PARECER ÚNICO  
PROCESSO INTERVENÇÃO AMBIENTAL

Processo Administrativo	2020IA000062	Modalidade de Requerimento:
Data Formalização	17/11/2020	Intervenção em APP com supressão de vegetação
Requerente:	Sebastião Pires Condé	
CNPJ / CPF:	135.192.626-53	
Endereço	Rua Idalina Anália de Jesus, nº99, Santa Luzia	
Local Requerido	Rua Idalina Anália de Jesus, lote de terreno nº08, terreno A, Bairro Santa Luzia	
Responsável Técnico	Diego Mariano Vieira– Engenheiro Florestal – CREA-MG 208.332/D	
Atividade Desenvolvida:	Intervenção em área de preservação permanente com supressão de vegetação nativa, realizada em caráter emergencial

Imagem 3- Recorte do comunicação emergencial protocolizada (fotos).

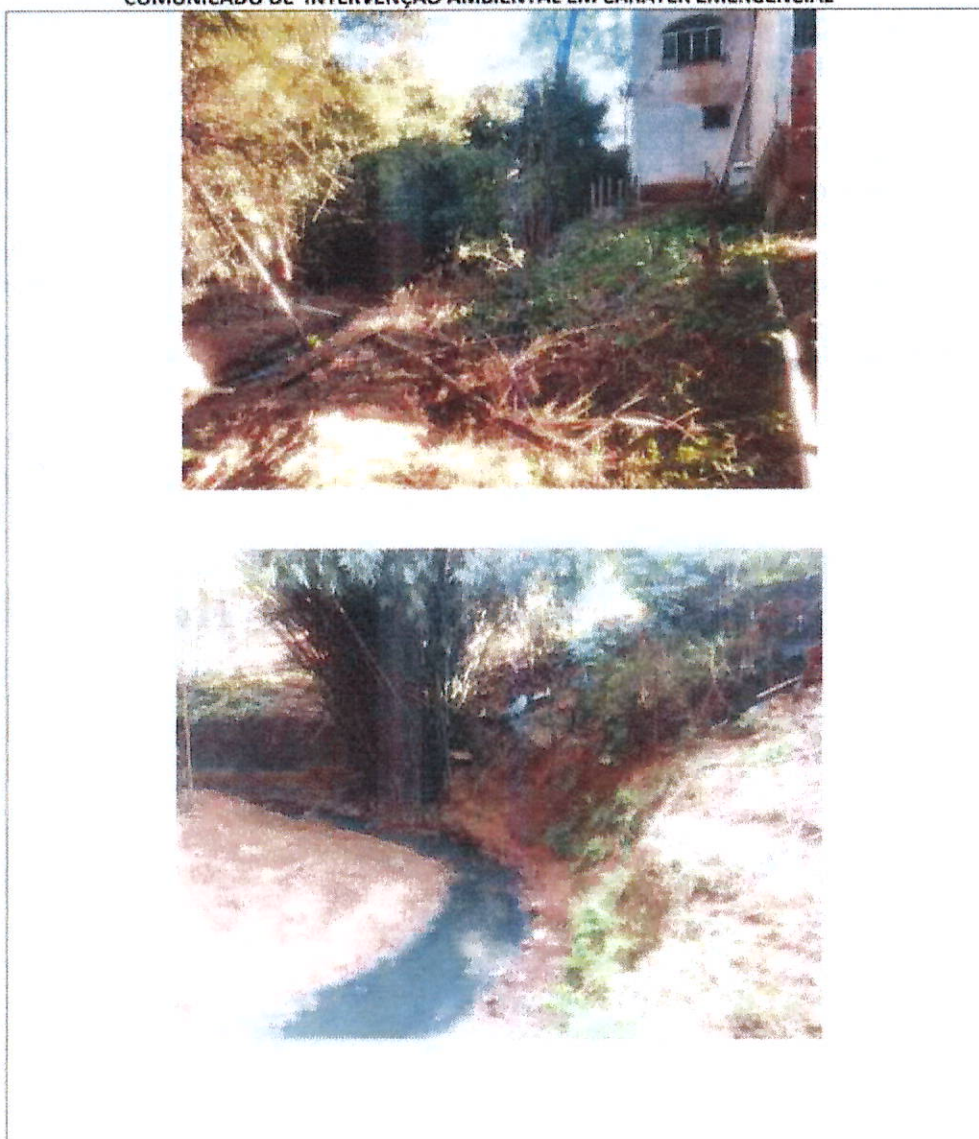
Outro fato observado foi que no comunicado emergencial as fotos não demonstram processo erosivo.

Relatório fotográfico da área de intervenção

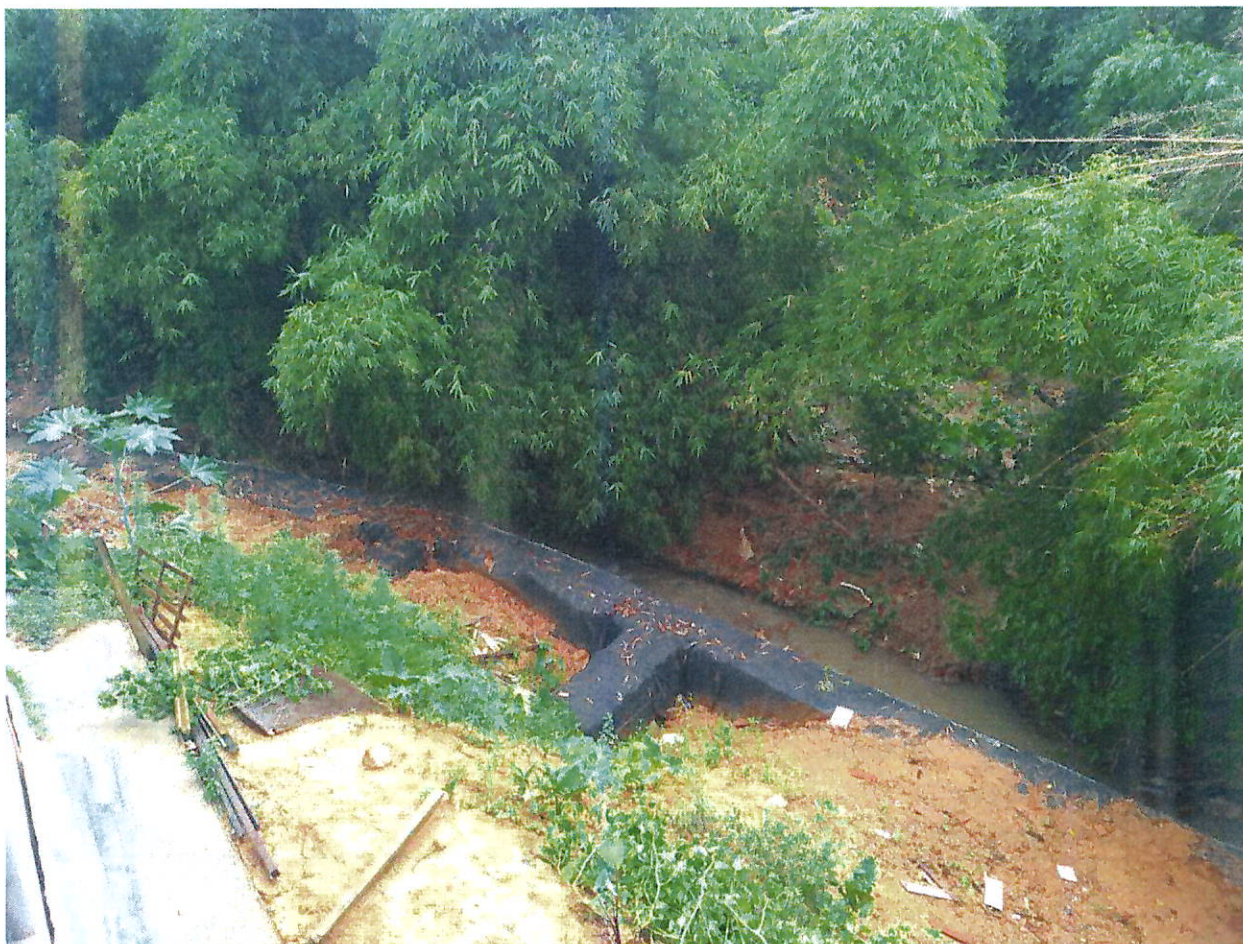
Foi observado a construção de muro de gabião com extensão total de 30 metros, largura máxima de 3 metros em sua base e altura igual a 3.65 metros, sendo constituído, cada seção do muro, pelo empilhamento de 3 gabiões tipo caixa.

Houve corte/aterro na encosta adjacente ao trecho onde o muro de gabião foi implantado, de forma a manter o alinhamento natural da margem alvo da intervenção e evitar o avanço da estrutura do muro sobre o leito do curso d'água. A movimentação de terra abrangeu uma área total de 159,2 m<sup>2</sup>, e o muro ocupou uma área de 121 m<sup>2</sup>, totalizando uma intervenção ambiental de 280,2 m<sup>2</sup> em APP.

Foi verificada área de intervenção adjacente ao muro de gabião, não contemplada nos estudos, devendo o responsável técnico, inclui-lá visto que houve movimentação de terra e intervenção ambiental.

Levantamento planimétrico

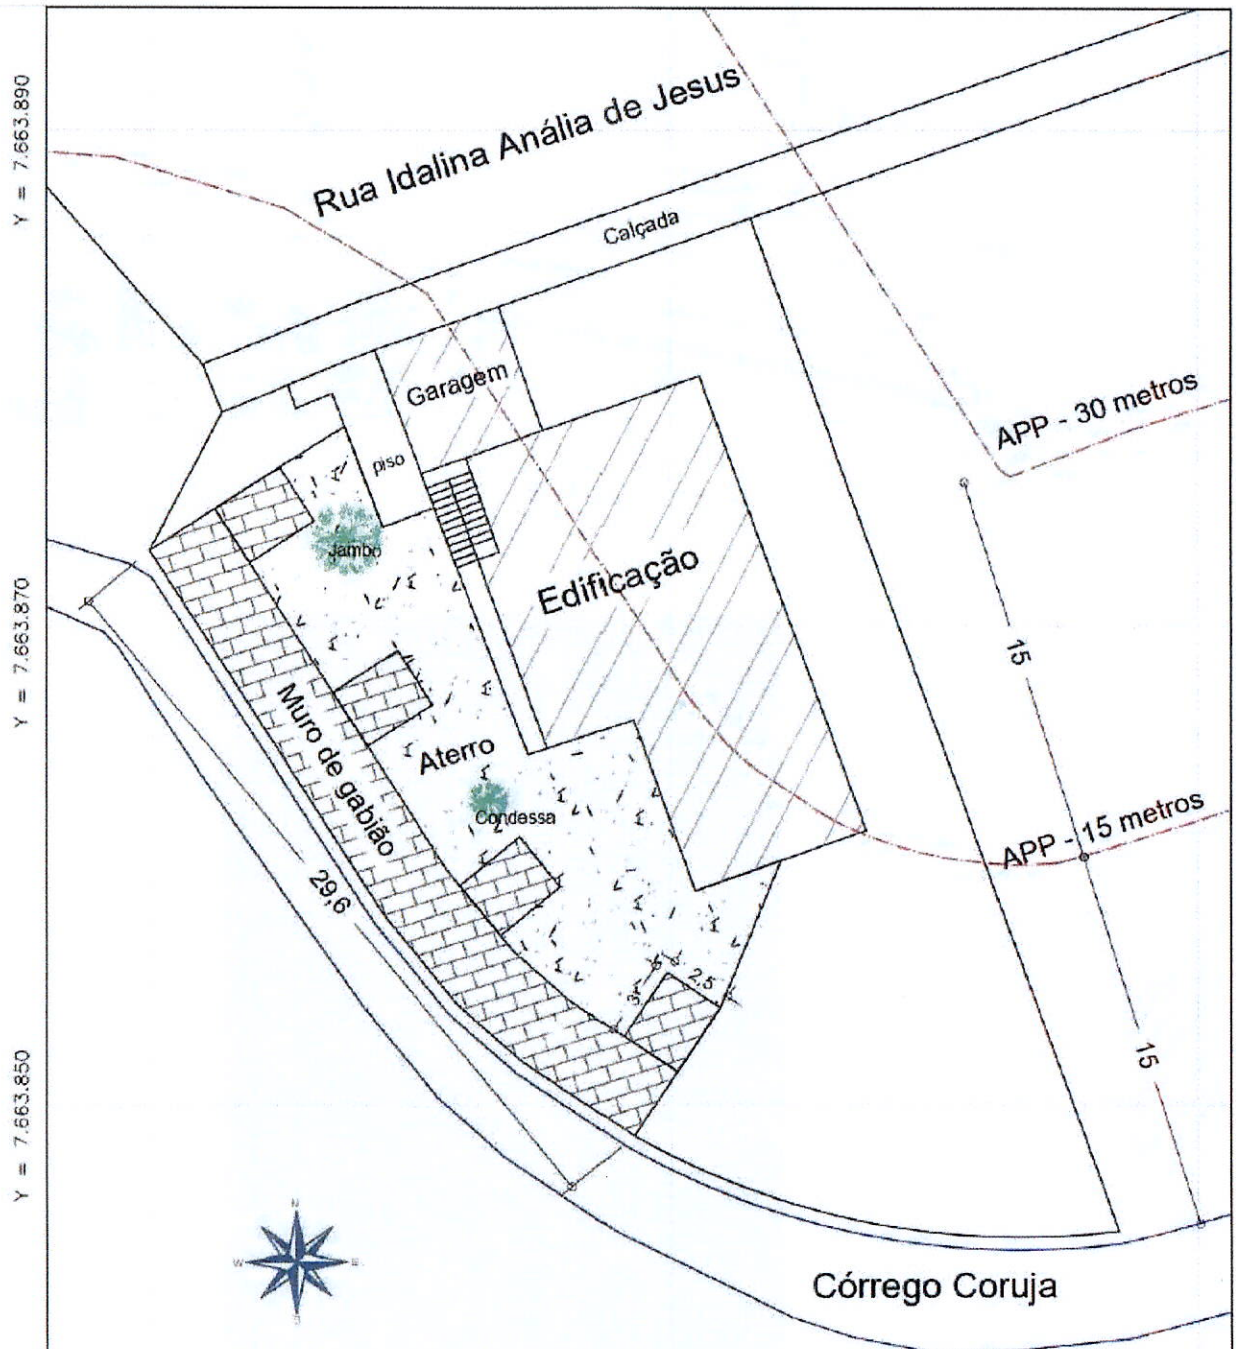
Ainda, no momento da vistoria foi verificada divergências quanto ao levantamento planimétrico apresentado e a situação identificada *in loco*, principalmente quanto à posição do córrego em relação ao imóvel e a calçada do imóvel.

1. Apresentar novo levantamento topográfico, com detalhamento técnico da intervenção. Tendo em vista que foi verificada divergências quanto ao levantamento apresentado e a situação identificada *in loco* durante a vistoria, principalmente quanto a posição do córrego em relação ao imóvel e a calçada do imóvel. Identificando dentro da Planta a APP 15 metros - *non edificandi* e APP 30 metros.

- c) Apresentou novo levantamento topográfico;
- d) Apresentou projeto técnico do muro realizado e ART nº 1420200000006317120 assinados pelo Engenheiro Civil Fernando Duarte Resende CREA 46670;
- e) Apresentou Laudo técnico elaborado por Rômulo Bianchi Gumier, Engenheiro Civil CREA 187.437/D, com a anotação de responsabilidade técnica ART nº MG 20210266047, respectivamente datados de 02/05/2021 e 06/05/2021, onde o mesmo relata:
